**Plan Local d'Urbanisme
COMMUNE D'AIX-EN-PROVENCE**

**RAPPORT DE PRESENTATION
Tome 1**

Plan Local d'Urbanisme approuvé le 23 juillet 2015
Modification n°6 approuvée le 19 décembre 2019

La présente procédure de modification n°6 du Plan Local d'Urbanisme (PLU) d'Aix-en-Provence constitue une évolution du PLU approuvé en Juillet 2015 et dernièrement révisé le 24 Octobre 2019.

Levée du secteur d'attente de projet RICM – Arts et Métiers

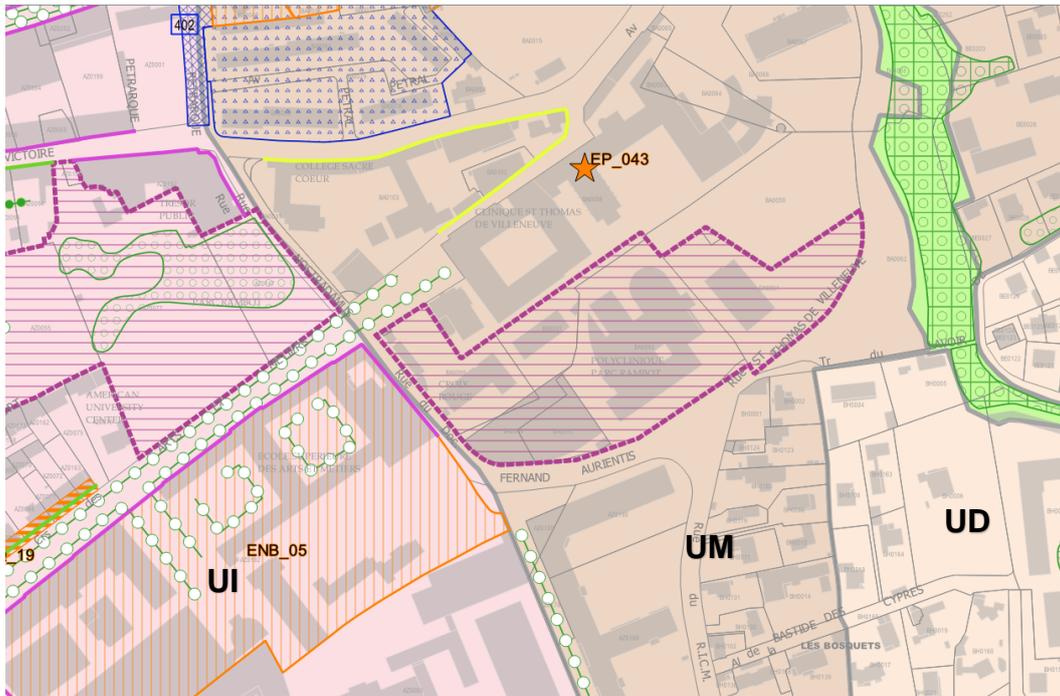
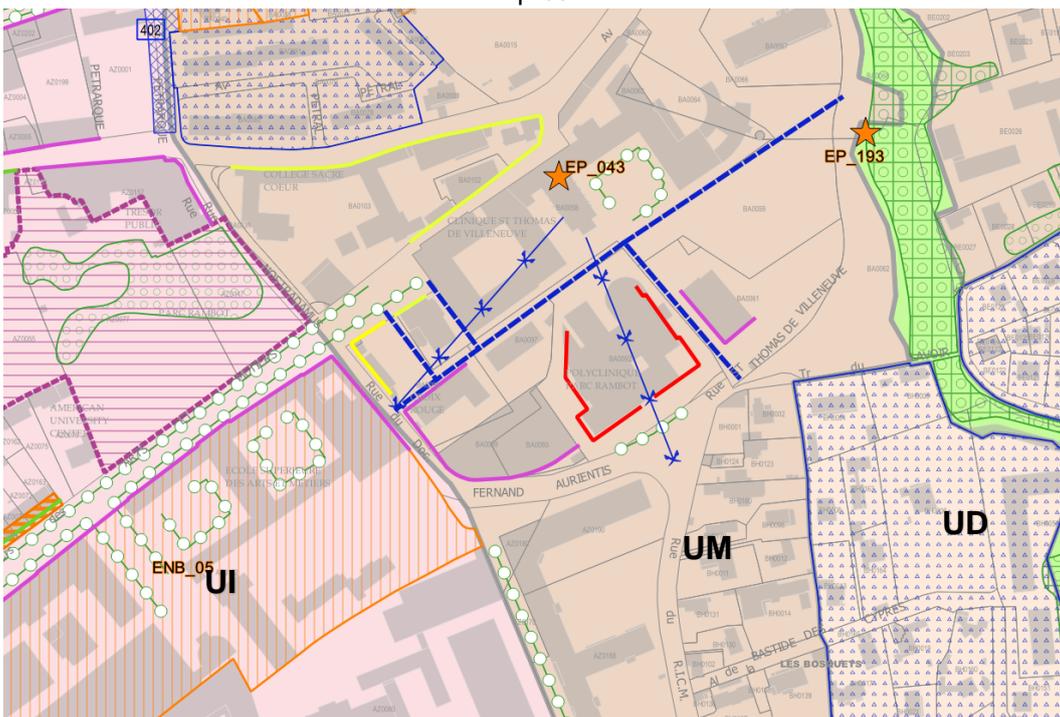
Prescriptions graphiques, zonage

Planche A vues 37, 46

Levée du secteur d'attente de projet Ilot des Bœufs - Galice

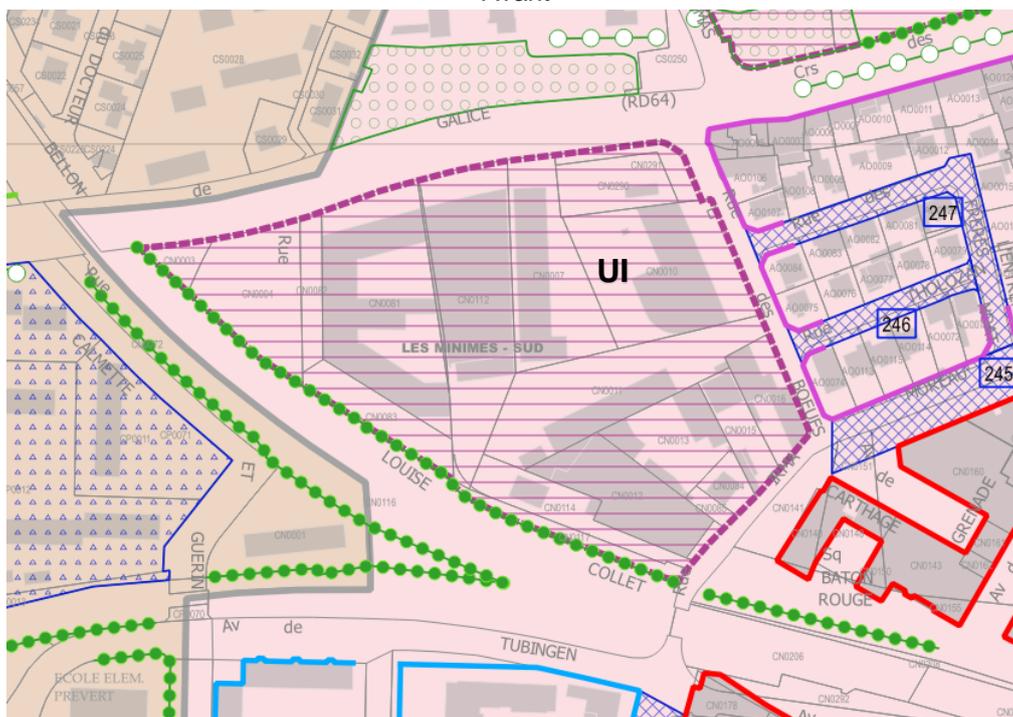
Prescriptions graphiques, zonage

Planche A vues 54, 63

Levée des secteurs d'attente de projet Bremont Michel & Chaudon église aux Milles

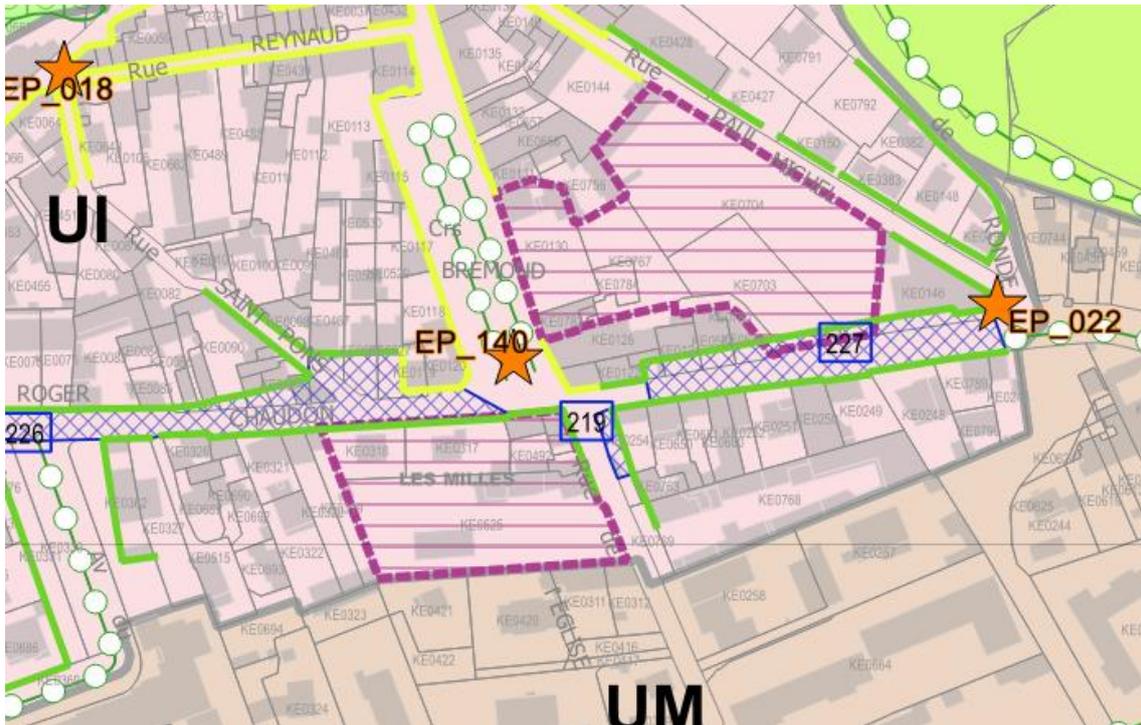
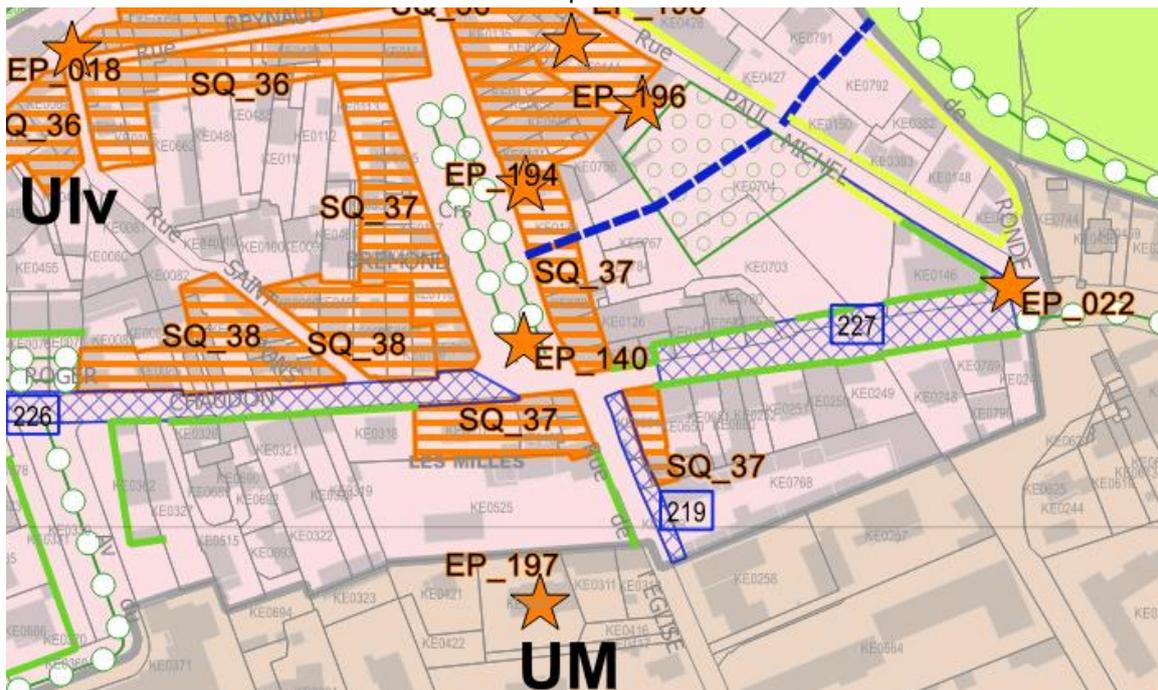
Prescriptions graphiques

Prescription de hauteur à 7 mètres sur le quartier Mouret - chemin du Four

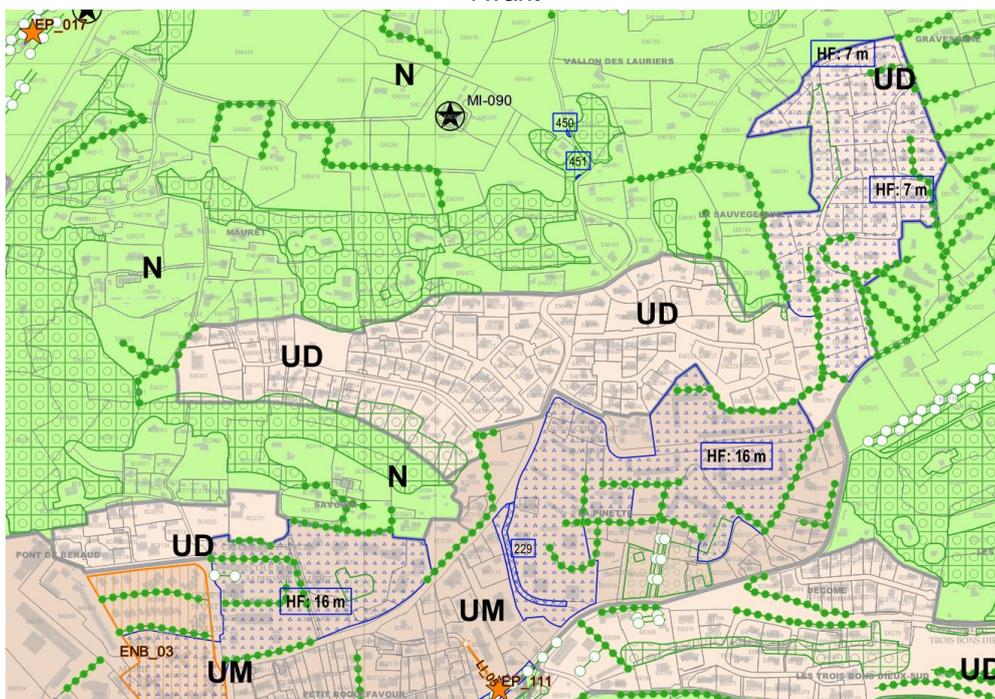
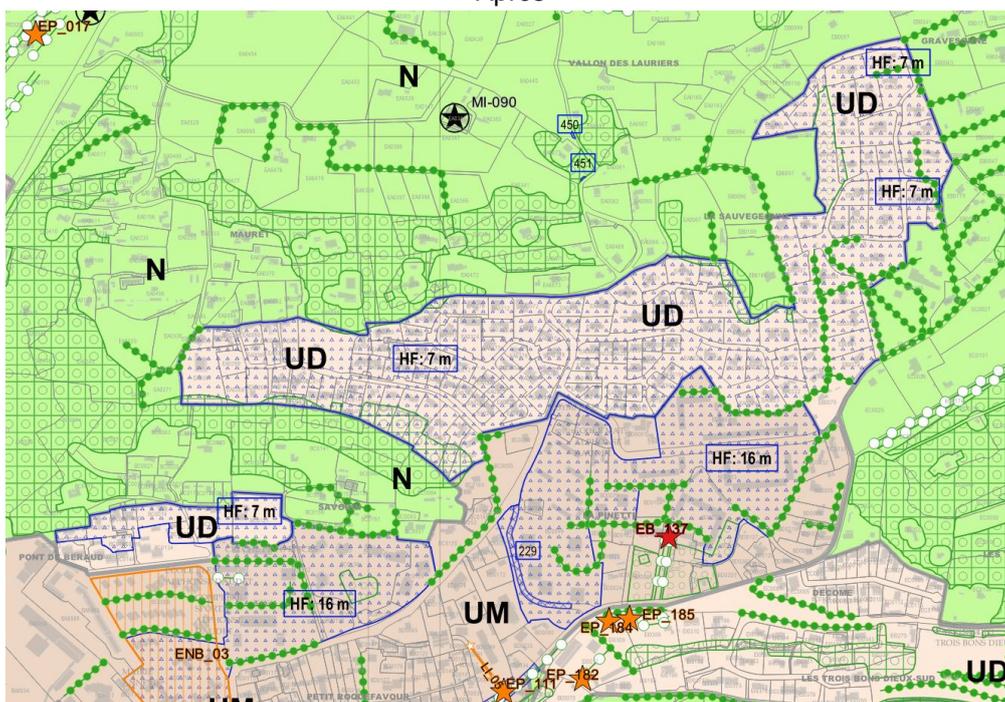
Prescription graphique
Planche A vues 38, 39, 47, 48
Rapport : § 1.2

Passage de zone UM en zone UD dans le quartier de la Clairande au Pont de l'Arc

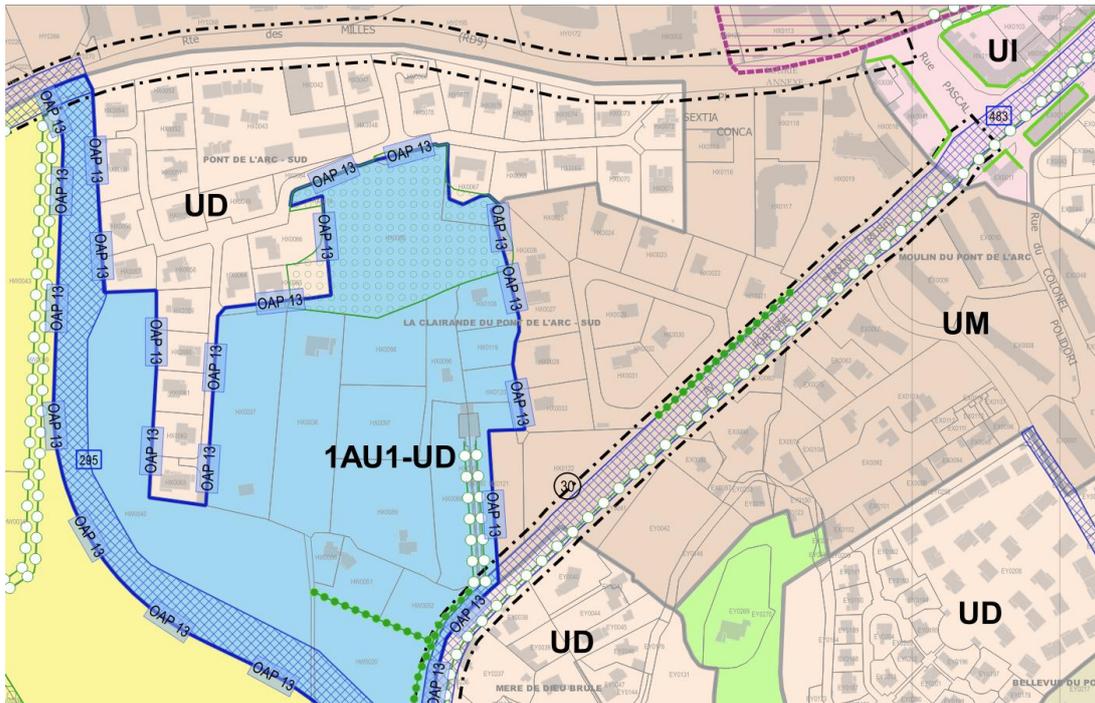
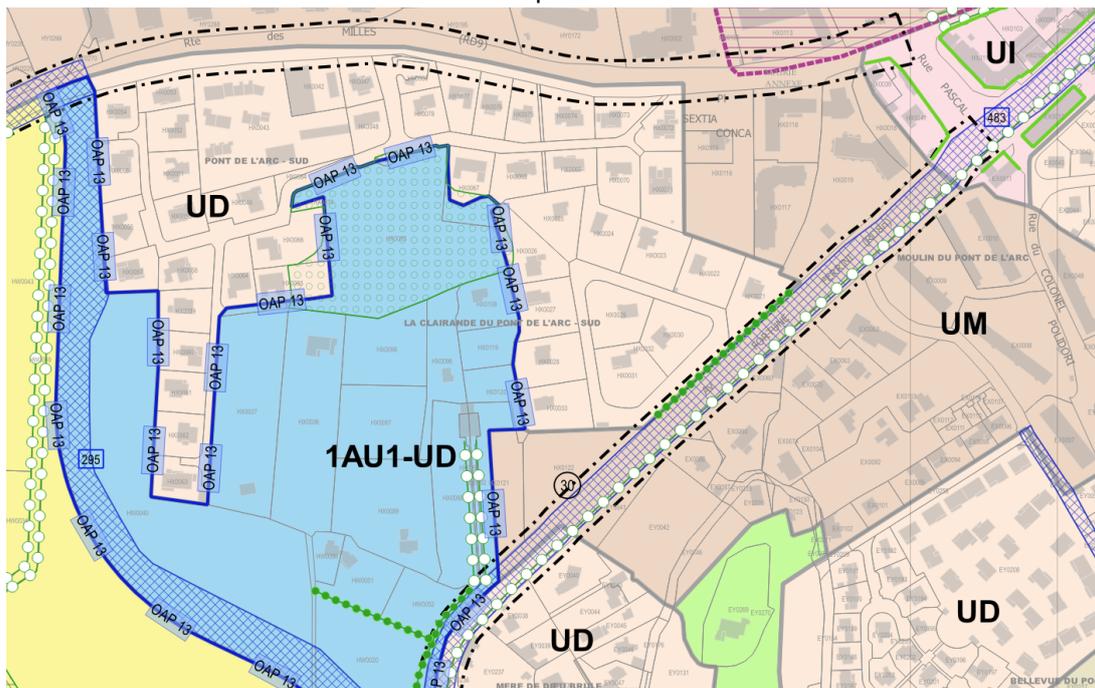
Zonage

Suppression d'une prescription de hauteur et passage de zone UM en zone UD dans le quartier Cuques – Moulin de Testas

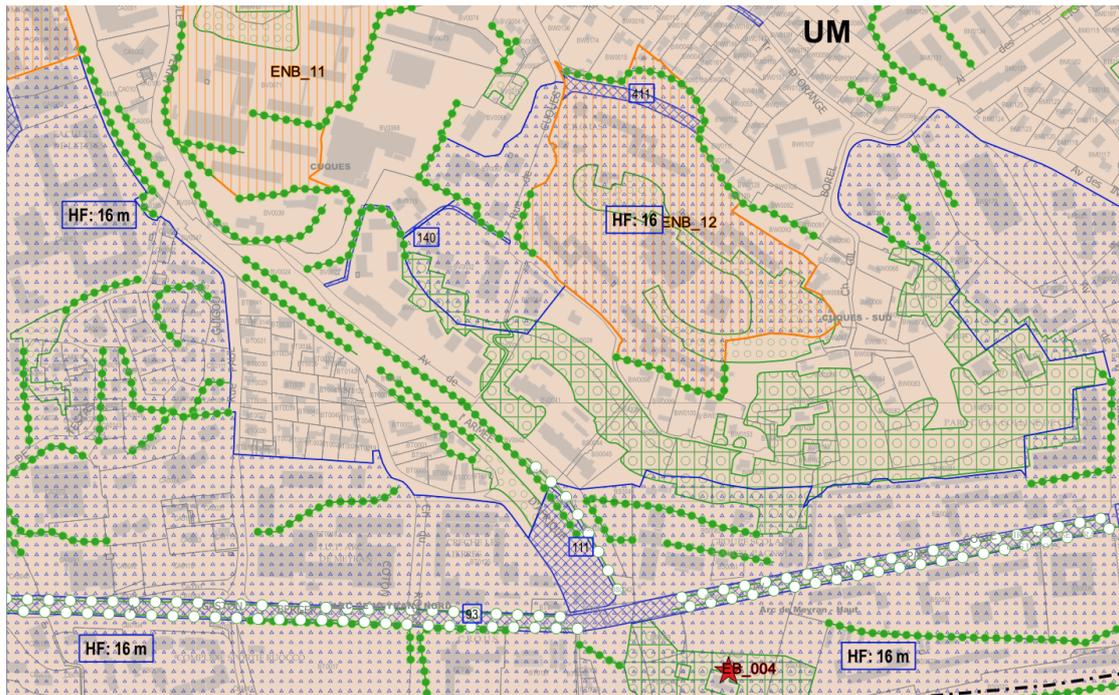
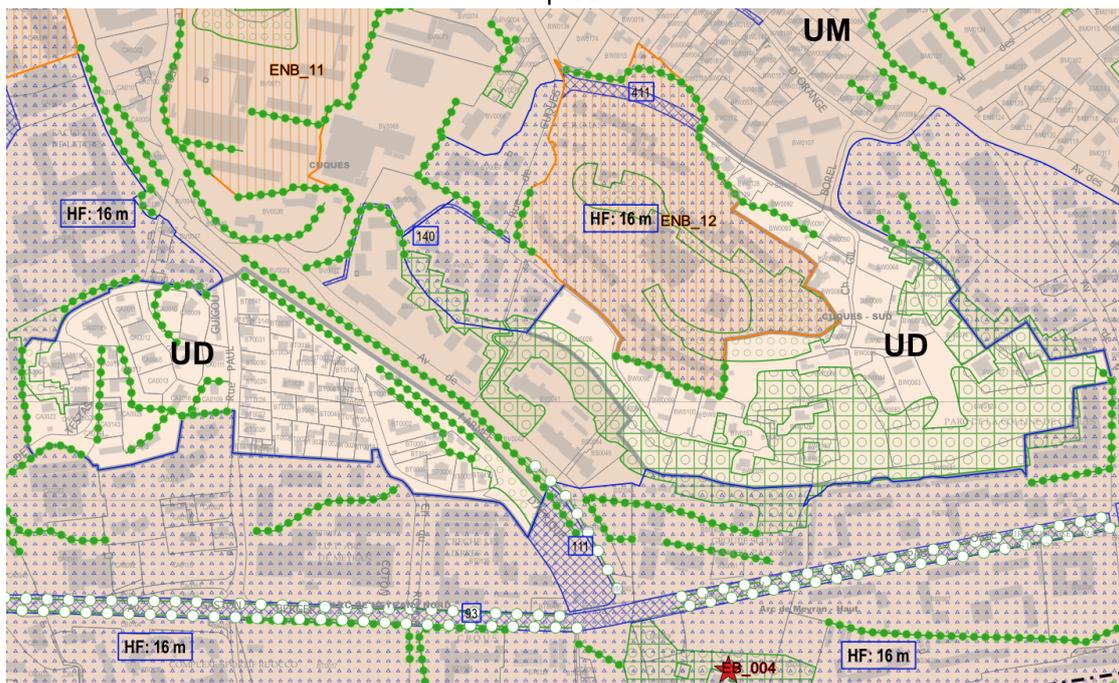
Zonage, Prescription graphique

Avenue Robert Schuman

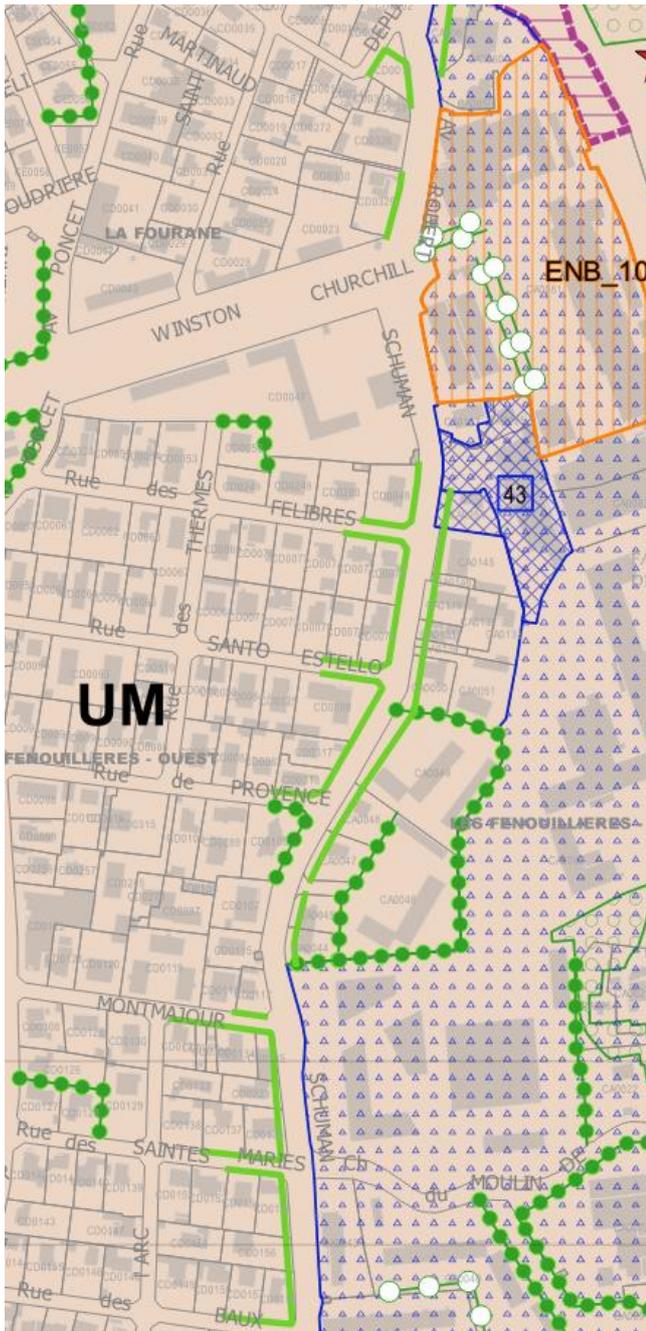
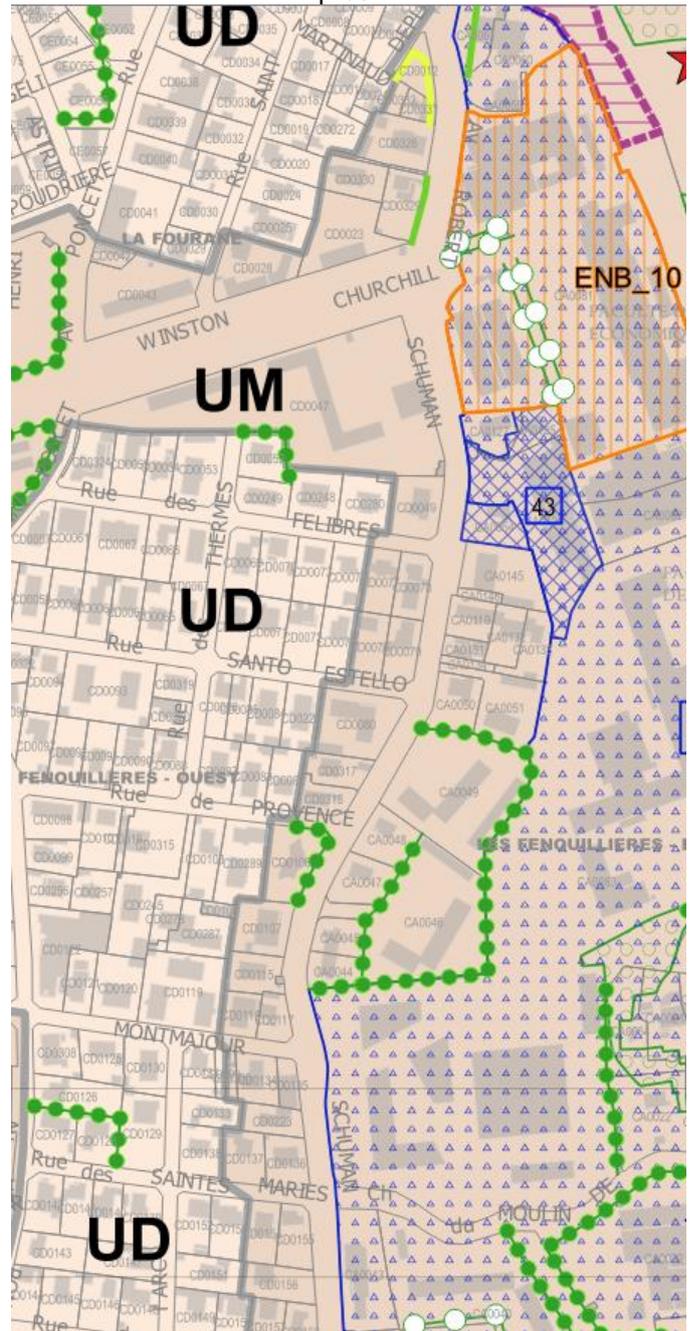
Prescription graphique
